Erscheinungsdatum	30/03/2015
Dokumenten Nr.	SUPAIR_2015/03_001
Anzahl der Seiten	1 / 4

SICHERHEITSMITTEILUNG

THEMA : WALIBI² und EVASION²
Rettergriff-Auslösung

Verkürzen der Länge des Klettverschlusses :

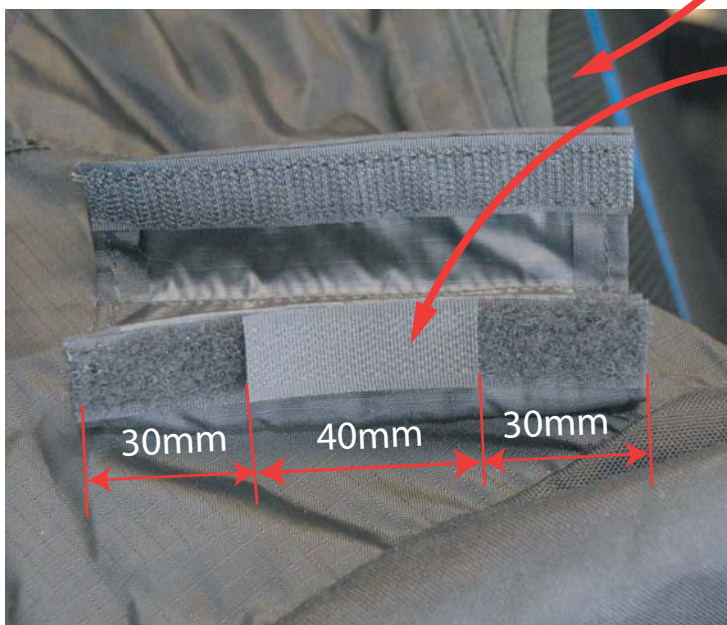
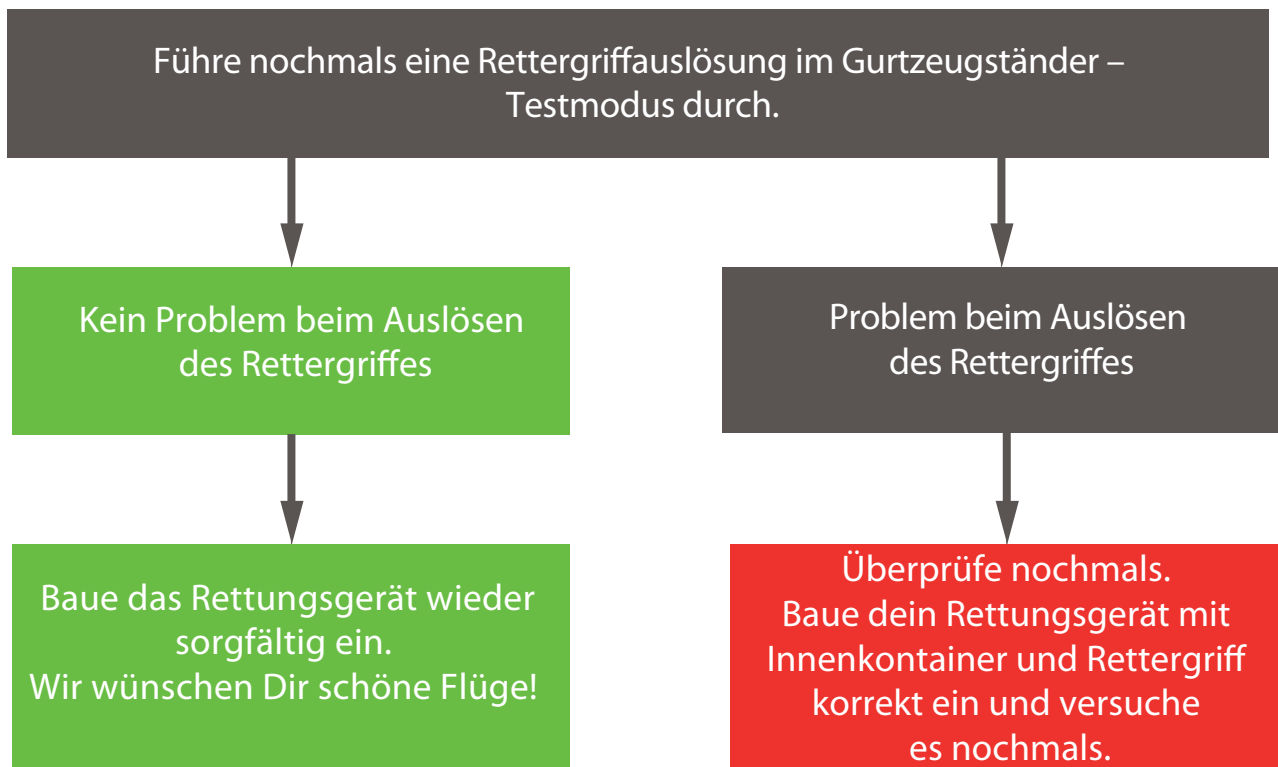
In Abhängigkeit der Zugrichtung und des Alters des Klettverschusses kann es als schwierig empfunden werden den Rettergriff aus der Halterung zu lösen. In diesem Falle kann der Auslösemechanismus betroffen sein.

- ① Stelle den geschlossenen Originalzustand her

- Öffne den Klettverschluß, das Klettband ist durchgehend ②

- ③ Lösung:

Nimm ein Klettband-Gegenstück in der Größe von 16mm Breite und 4cm Länge und befestige es in der Mitte der Original-Klettbandhalterung.

Das Gegenstück neutralisiert einen Teil der Klettbandverbindung mit dem Rettergriff und vereinfacht so den Auslösemechanismus.
